NOVÁ RADNICE PRO PRAHU 7

Stanovisko projektanta k dokumentu zhotovitele stavby:

Zdůvodnění posunu časového plnění zakázky

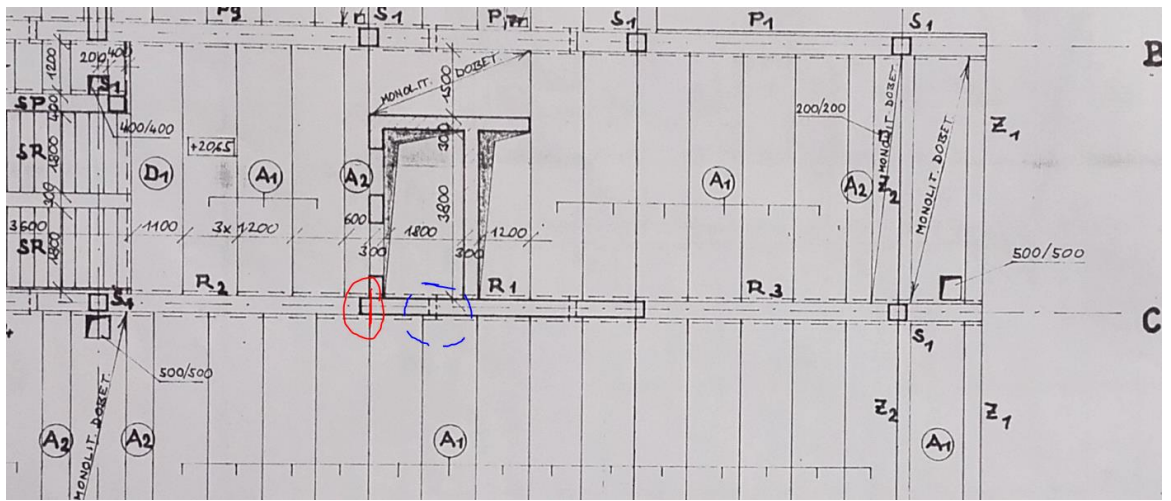
- 1) Průvlaky byly v původní dokumentaci popisovány jako nosníky s vloženým polem (gerberovy nosníky) – styk průvlak – průvlak mimo sloup v poli.
Na základě vizuální prohlídky lze konstatovat, že se jedná ve skutečnosti o prosté nosníky uložené na sloupy. (červeně místo stávajícího styku – modře místo styku v původní dokumentaci)

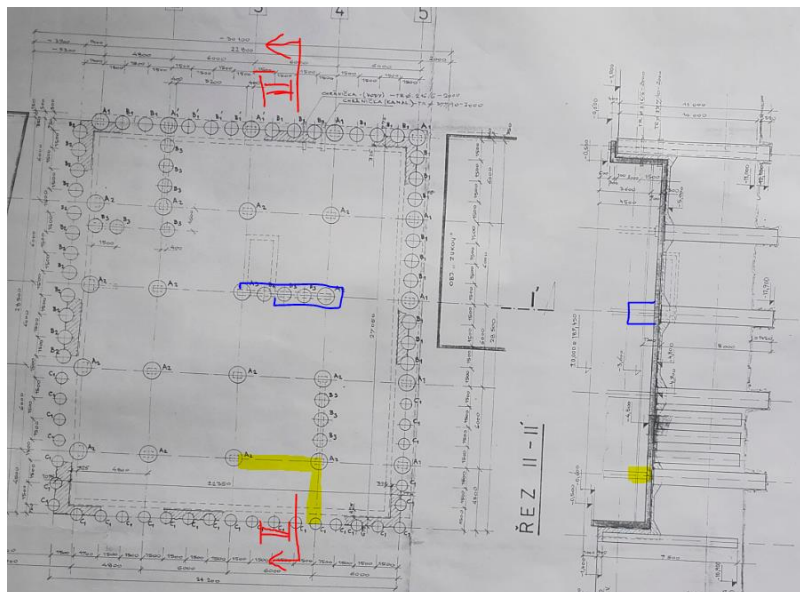
- 2) V patě ztužujících stěn v suterénu pod úrovní původní podlahy 1.PP se nachází rozšíření výšky cca 1 m a šířky cca 1,2 m, tvořící základ monolitických ztužujících stěn. Do této konstrukce v patě stěn budou provedeny sondy, na základě kterých bude určen další postup bourání a jejich případných úprav.

- 3) Základové konstrukce zjištěné pod zděnou stěnou tl. 300mm (zvýrazněno žlutě). Jelikož o tomto základu také není zmínka v původní dokumentaci, je nutné provést sondu, zda se jedná pouze o základový práh této stěny, nebo zda má jiný (např. propojující) účel. V současné době je však již část těchto základových prahů odbourána.
